改善箇所説明図

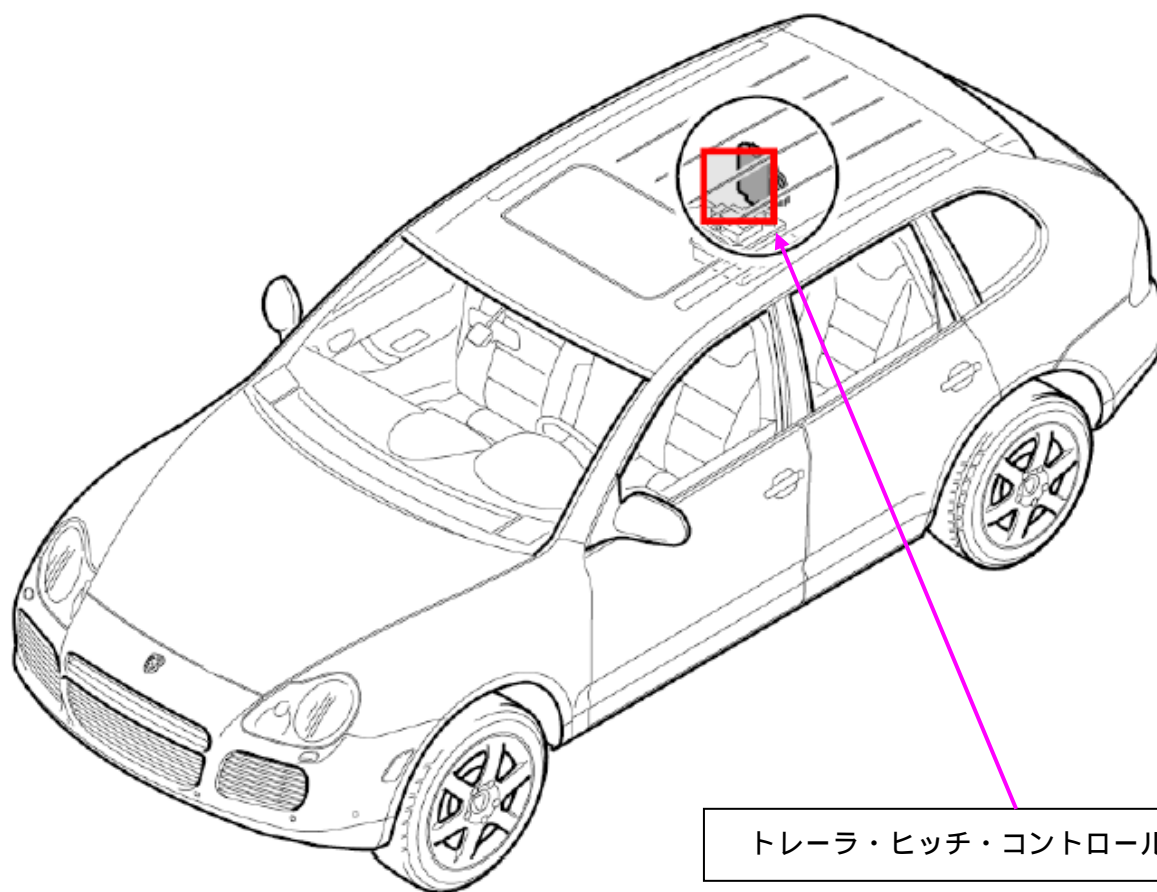
基準不適合発生箇所

トレーラ・ヒッチ・コントロールユニットのプログラムが不適切なため、トレーラ連結時に非常点滅表示灯を使用すると、約2分後にトレーラの非常点滅表示灯が作動しなくなるおそれがある。

改善の内容：

全車両、トレーラ・ヒッチ・コントロールユニットのプログラムを書き直す。
